1. Änderung des Bebauungsplanes Nr. I/ S 16 „Faßbinderweg“

- Auswertung der Stellungnahmen aus den Beteiligungsschritten gemäß §§ 3 (2), 4 (2) BauGB
- Übersicht: redaktionelle Ergänzungen und Änderungen der Planunterlagen nach der Offenlage

Stand: Sitzung, Juli 2019

Übersichtsplan mit Geltungsbereich

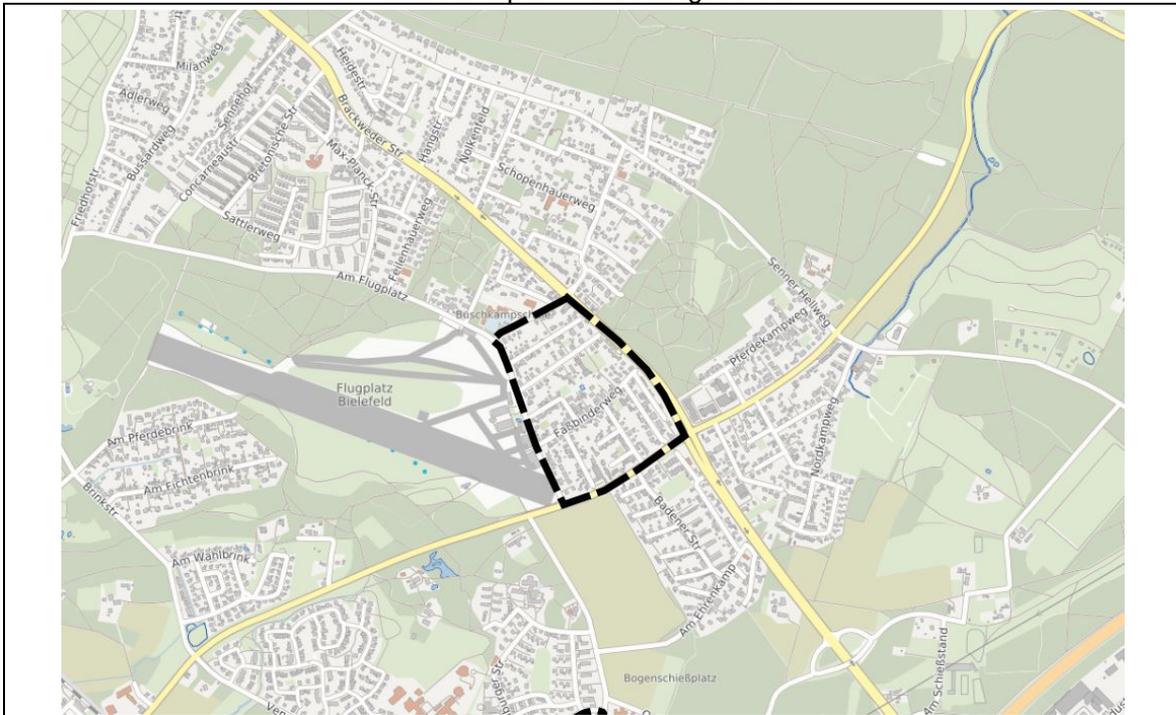
- **Geltungsbereich**
 - Geringfügige Anpassung des Geltungsbereiches im Bereich de L756 im Zuge der Lagegenauigkeit an den Geltungsbereich des Ursprungsplanes
- **Begründung**
 - Ergänzung um den Abschnitt und Inhalte „Kampfmittel“ und „Denkmalschutz“
